<b>ENGEDER</b> ENGENHARIA E ARQUITETURA	TIPO DE DOCUMENTO: RELATÓRIO DE ACESSIBILIDADE	NÚMERO DO DOCUMENTO: ARQ-RA-IFSUD-JF-R00-004	REV. 0
	TÍTULO DO DOCUMENTO: RELATÓRIO DE ACESSIBILIDADE – IF SUDESTE JUIZ DE FORA MG		FOLHA: 1 / 12

**RELATÓRIO DE ACESSIBILIDADE  
SALA MODULAR – 03 e 04**

**INSTITUTO FEDERAL DE EDUCAÇÃO, CIÊNCIA E TECNOLOGIA DO  
SUDESTE DE MINAS GERAIS**

Figura 1 – Proposta rampa acessível de acesso.

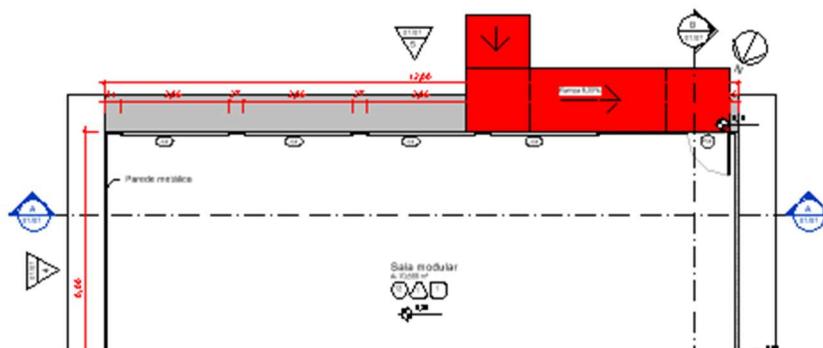
Na sala **modular 03**, deve ser previsto rampa de acesso para vencer o desnível existente, conforme sugestão na figura 01. O sanitário acessível previsto para o bloco M já atende a necessidade.
